IZP.272.3.6.2026

Dotyczy: postępowania o udzielenie zamówienia publicznego pn.: „Przebudowa drogi powiatowej nr 2604W na odcinku Nowa Ruskołęka – Andrzejewo”

Zamawiający informuje, że Wykonawcy zwrócili się do Zamawiającego o wyjaśnienie treści Specyfikacji Warunków Zamówienia (SWZ). Stosownie do treści art. 284 ust. 1 i ust. 2 ustawy z dnia 11 września 2019 r. – Prawo zamówień publicznych (Dz. U. z 2026 r. poz. 793 ze zm.), Zamawiający przekazuje treść pytań wraz z wyjaśnieniami:

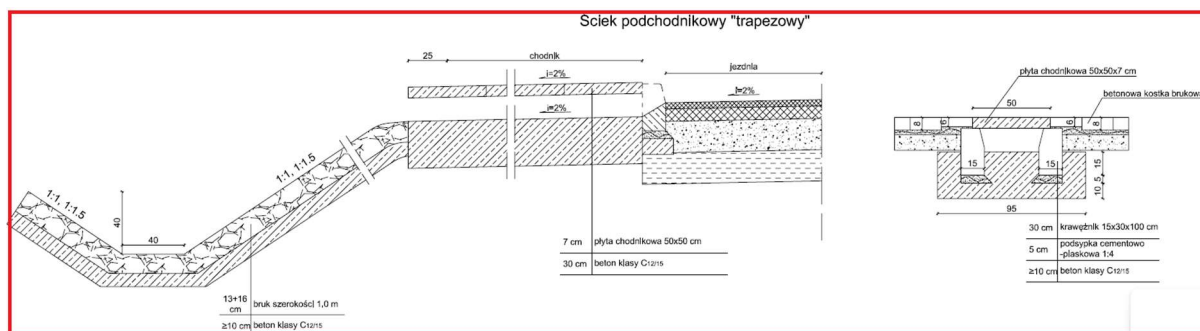
Zgodnie z przedmiarem Wykonawca ma zadanie wykonać ściek na poboczu i skarpie:

6.3		Urządzenia odwadniające		
28 d.6.3	D-08.05.04	Wykonanie ścieku na poboczu i skarpie do rowu o szerokości 1,0 m, z bruku, na betonie klasy C12/15	m	
		7	m	
				7.000

Wykonawca zwraca się z prośbą o potwierdzenie, że w ramach zadania należy wykonać jedynie ściek z bruku z pominięciem ścieku podchodnikowego, który ujęto w rysunkach przekrojowych w Projekcie Wykonawczym.

Na tym odcinku występuje jedynie ściek skarpowy z bruku. Załączony rysunek nie dotyczy przedmiotowego odcinka.
